改善箇所説明図

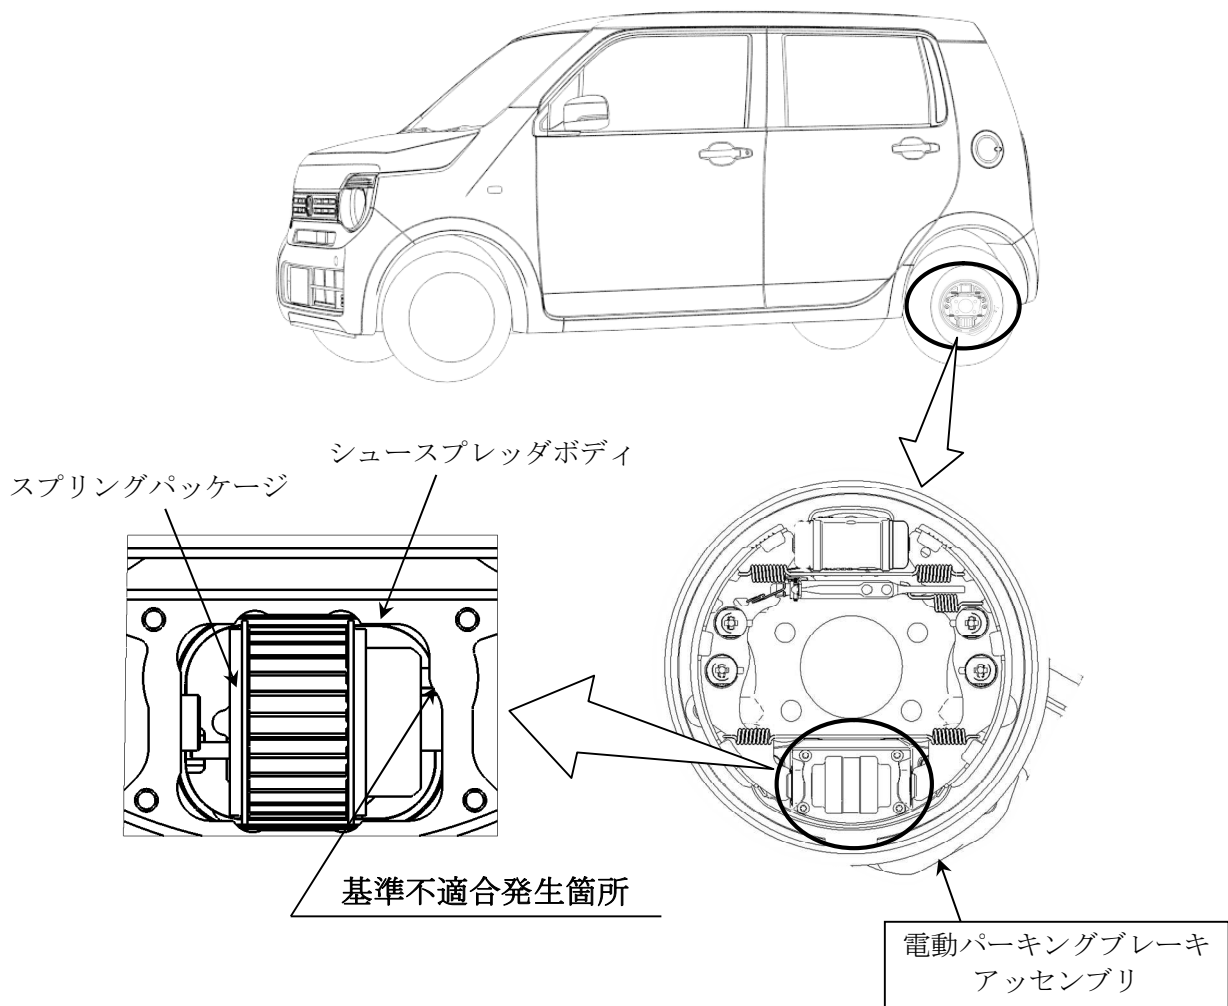
電動パーキングブレーキにおいて、ドラムブレーキシューの拡張、収縮を行うためのスプリングパッケージの作動ストローク設定が不適切なため、パーキングブレーキ解除時に当該スプリングパッケージがシュースプレッドボディに干渉し、モータ負荷が高くなることがある。そのため、モータの電流値が閾値を超えてVSAが異常を検知し、警告灯、警告表示が点灯して駐車ブレーキが作動しなくなるおそれがある。

全車両、左右電動パーキングブレーキアッセンブリを対策品と交換する。

注： は交換部品を示す。

識別：運転者席側ドア上側ヒンジ上側ボルト頭部に黄色ペイントを塗布する。
